## **RISPOSTE ALLE RICHIESTE DI CHIARIMENTI POSTE DAI CONCORRENTI**

### **Procedura aperta, con modalità telematica, per l'affidamento dei servizi di progettazione per la realizzazione dell'Ampliamento del Nuovo Ospedale Morelli di Reggio Calabria.**

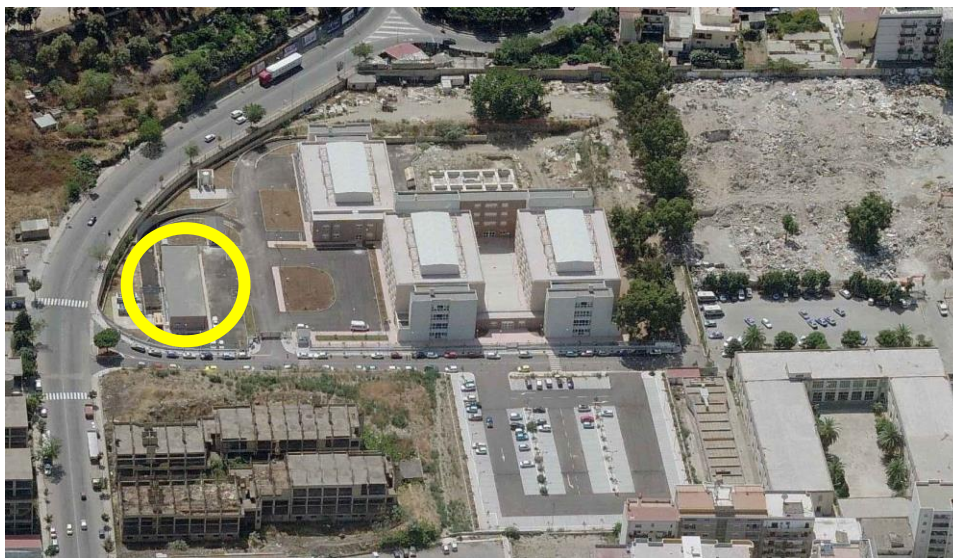
- 4.1 Con riferimento alle unità operative elencate a pag. 23 del documento preliminare della progettazione, si chiede di specificare quali siano in funzione nei padiglioni già attivati e in quali corpi siano collocati; dove siano previsti i laboratori;

- 4.3 La centrale tecnologica prevista nel nuovo edificio 3 dovrà servire il complesso ospedaliero nel suo complesso o soltanto gli edifici 1,2,6,7 previsti dalla presente procedura? Si chiede di specificare il posizionamento dell'attuale centrale tecnologica ad uso degli edifici già attivati.

4.1 Le unità operative ad oggi attive e la loro allocazione presso il P.O. Morelli sono le seguenti:

- Pneumologia (Blocco B);
- Medicina (Blocco B);
- CTMO (*ambulatori*) (Blocco C);
- Reumatologia (Blocco A);
- Diabetologia ed Endocrinologia (Blocco A);
- Direzione sanitaria di presidio (Blocco A);
- Fisiatria (Blocco A);
- Microcitemia (Blocco A);
- Centro trasfusionale – Emofilia (Blocco C);
- Banca del Cordone (*laboratori*) (Blocco A);
- Radiologia (Blocco C);
- Patologia Clinica (Blocco C).

4.3 La centrale tecnologica, prevista nell'edificio 3 dovrà servire tutti gli edifici da realizzare con il progetto. L'attuale centrale tecnologica è allocata al piano seminterrato della struttura cerchiata in figura.
